BUREAU DE LA CLE DU SAGE ESTUAIRE DE LA LOIRE

*Dossier d'autorisation environnementale – RD 963 : Contournement
du Louroux-Béconnais : deuxième présentation sur la base des
compléments apportés*

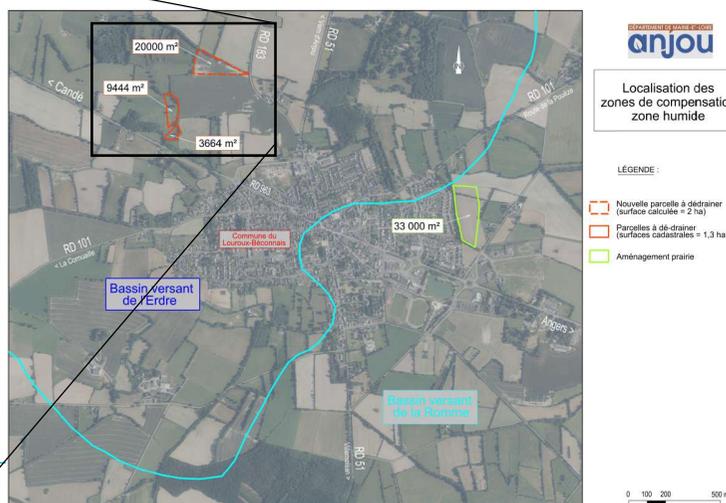
Remarque du bureau de la CLE : Compensation surfacique en partie en dehors du périmètre du SAGE – Surface compensée sur le territoire du SAGE insuffisante

Rappel : 13 600 m² ZH impactées sur BV Erdre

Modification des surfaces de compensation sur le SAGE Estuaire de la Loire

- Compensation – Sites 1 et 2 : Nouveau calcul (prenant en compte la surface cadastrale) des parcelles dé-drainées présentées dans le premier dossier : 7 500 m² → 9 444 m² et 3 000 m² → 3 664 m²
Sites 1 et 2 = 13 100 m² de zones humides restaurées
- Compensation – Site 3 : Nouvelles investigations sur une parcelle agricole complémentaire de 2 000 m² située sur le BV de l'Erdre, présentant de fortes potentialités de compensation par rapport à l'état actuel dégradé du milieu → Suppression des drains souterrains afin de transformer la parcelle en prairie humide
Site 3 = 20 000 m² de zones humides restaurées

→ Compensation de l'impact du projet à 242%, soit 33 000 m²

Compensation surfacique correspond aux exigences du SAGE en vigueur

Tableau du premier dossier

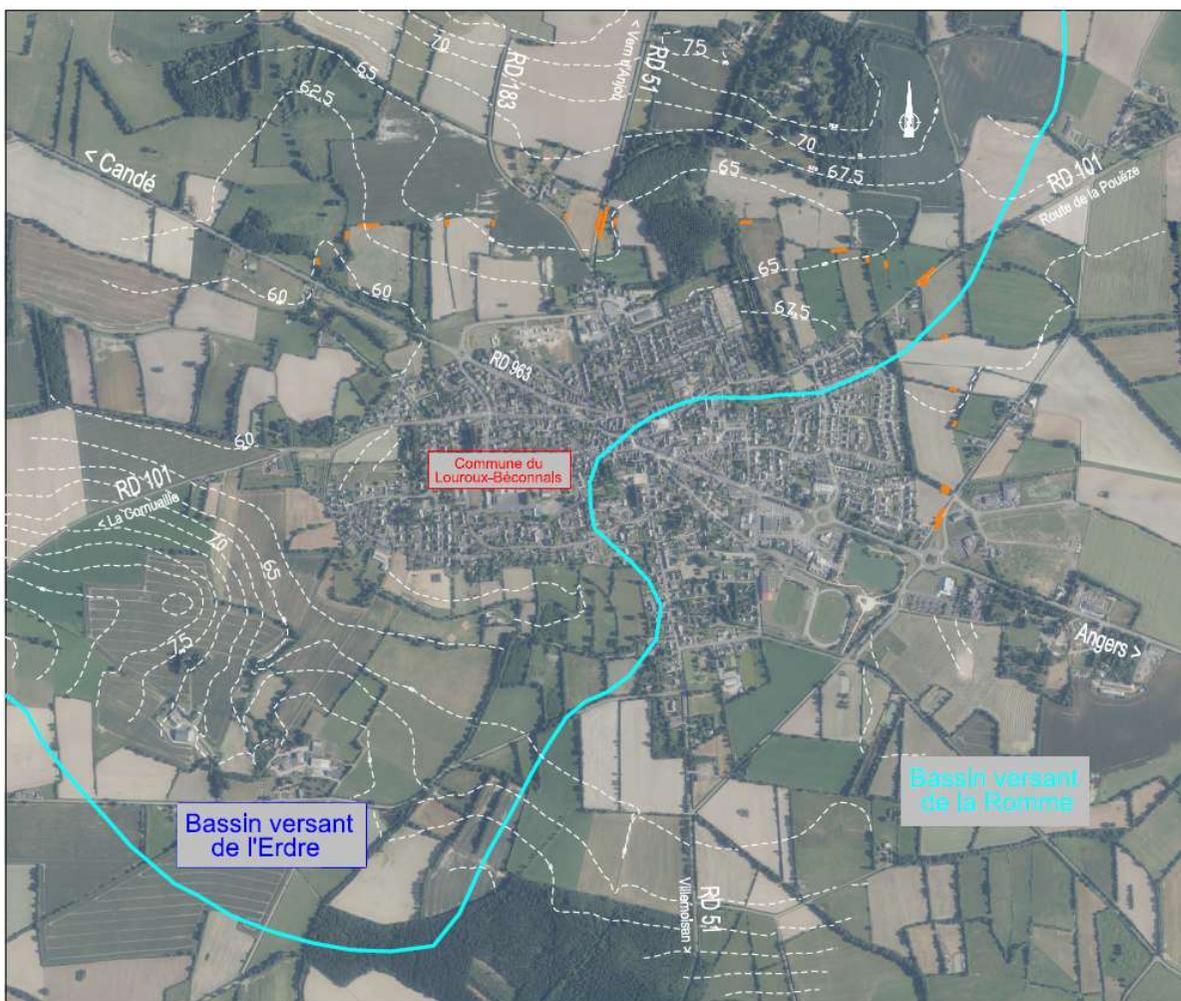
Remarque sur les compléments : Pas de comparaison de fonctionnalités entre la ZH impactée et la nouvelle parcelle de compensation.

Expertise zone humide – Compléments au dossier :

« En effectuant une suppression des drains souterrains et en transformant la culture en prairie, il est possible de retrouver de bonnes fonctionnalités de prairies humides. »

Localisation
des haies impactées

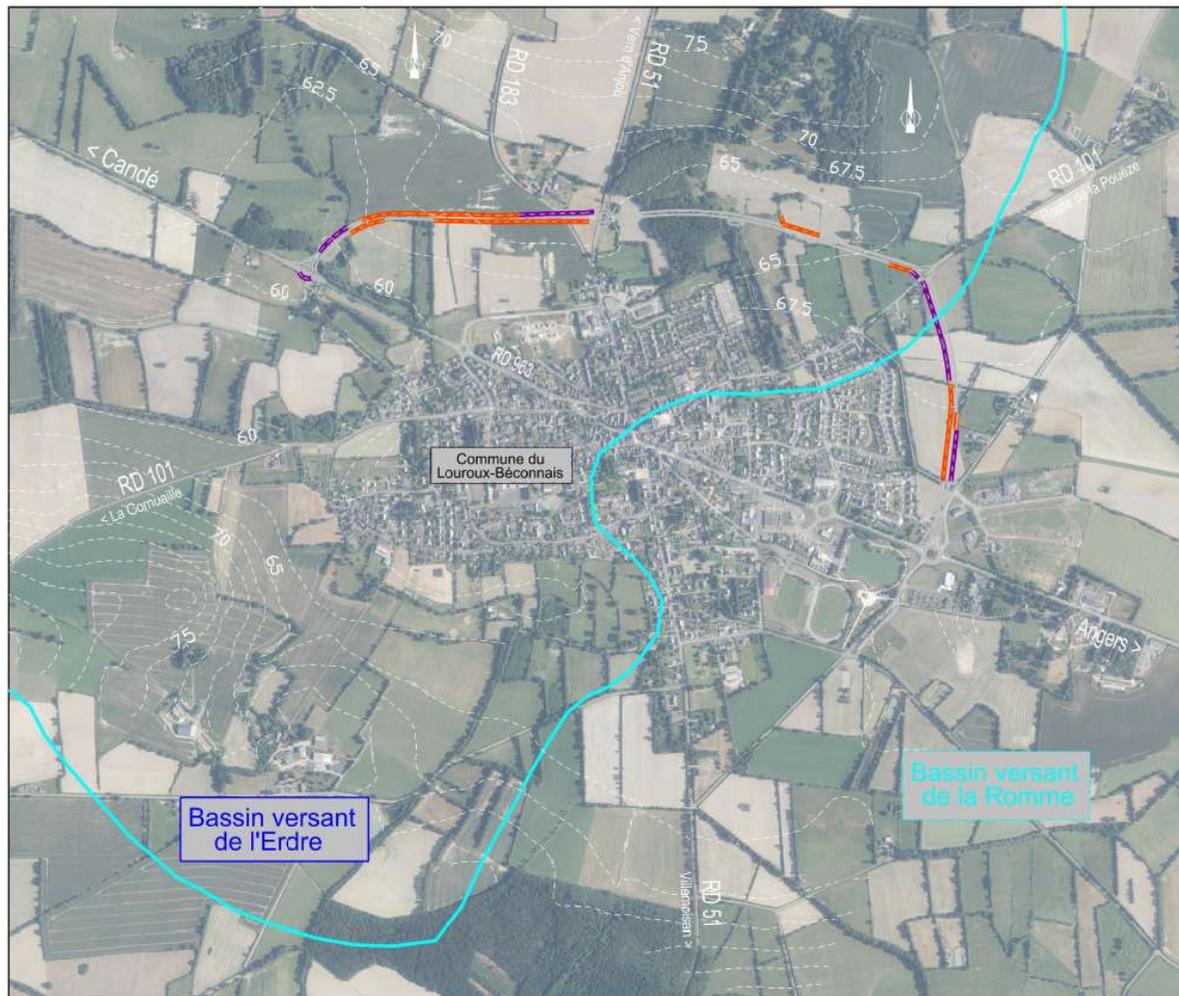
Remarque du bureau de la CLE : Demande de compléments sur le linéaire et la nature (sur talus ou non) des haies détruites

Remarques sur les compléments :

- Pas de précision sur la présence de talus en pied de haie
- Le projet de route n'apparaît pas sur la cartographie.

— Haies détruites = 642 ml
(dont 468 ml sur le BV de l'Erdre)

Réponse du pétitionnaire :
468 ml de haies détruites sur le
BV de l'Erdre

Aucune destruction de haie
localisée en rupture de pente
